TECHNISCHE INFORMATION

TI1621

Siamonie / Siamonie Smart

Neuer Auslauf

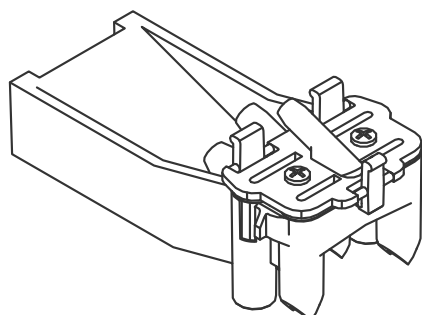
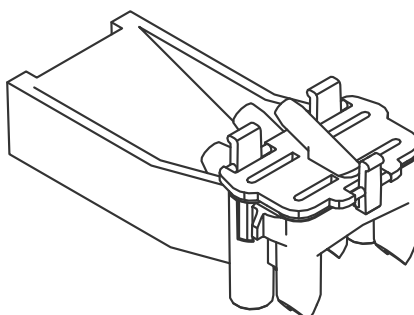
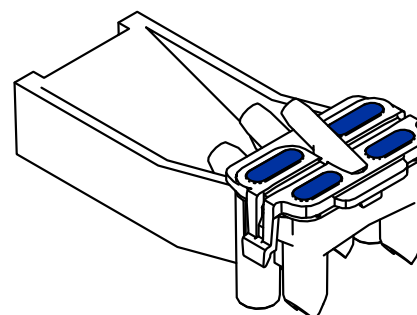
Im Zuge unserer kontinuierlichen Serienbetreuung unseres Automatenportfolios, wurde der Doppelauslauf der Siamonie- und Siamonie Smart Serie optimiert und verbessert. Anstatt der aufgespritzten Dichtung am Auslauf kommt eine in den Deckel integrierte Dichtung zum Einsatz.

Der neue Auslauf komplett mit der integrierten Dichtung ersetzt sowohl den Auslauf mit der aufgespritzten Dichtung, als auch den Auslauf kpl. verschraubt mit der Artikelnummer: 40801 16003.

Der neue blaue Zweikomponenten Deckel ist ausschließlich mit dem neuen blauen Auslauf kompatibel.

Ab der Seriennummer S/N 90533423 mit dem Produktionsdatum KW29/2021 ist der neue Auslauf serienmäßig verbaut. Im Ersatzteillfall können Sie den neuen Auslauf kpl. weiterhin unter der bekannten Artikelnummer 40800 16000 bestellen.
